ХОМУТЫ ОХВАТЫВАЮЩИЕ
Конструкция и основные размеры

ГОСТ

24194—80

Изменение № 2 ГОСТ 24194—80 Хомуты охватывающие. Конструкция и основные размеры

Для труб $D_n=93$ и 122 мм

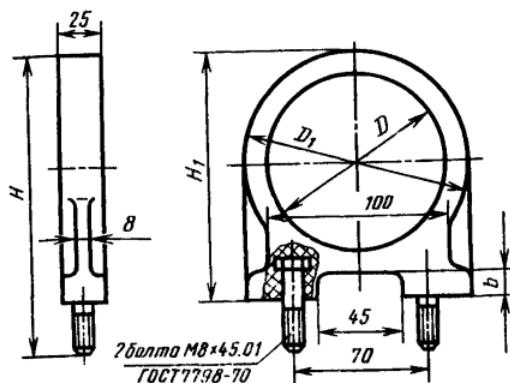
Чертеж дополнить словами: «Исполнение 1» для труб $D_h = 45$ и 67 мм, $= 93$ и 122 мм; дополнить чертежом — «Исполнение 2»:

Исполнение 2

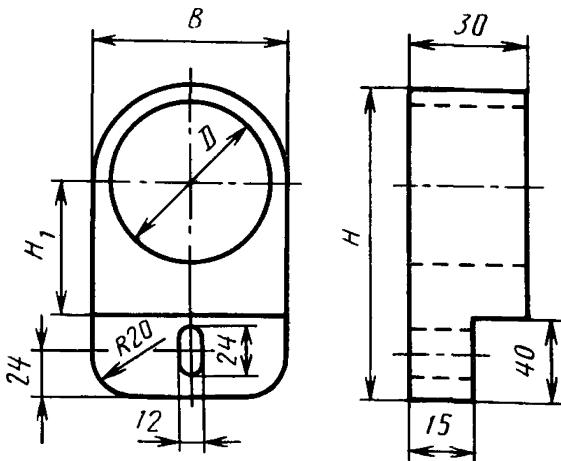
Стандарт дополнить пунктом — 1а: «1а. Охватывающие хомуты должны изготавливаться 2-х исполнений:

1 — из фенопластика;

2 — из стеклопластика или фенопластика».

Исполнение	Условный проход D_y	Наружный диаметр трубы D_h	D	D_1	H	H_1	B	b	Масса, кг, не более
1	40	45	47	58	105	75	—	7	0,10
	50	67	69	82	130	100	—	8	0,12
	80	93	95	108	157	127	—	9	0,20
	100	122	124	138	188	158	—	10	0,27
2	40	45	47	—	108	39	58	—	0,12
	50	67	69	—	131	50	82	—	0,20
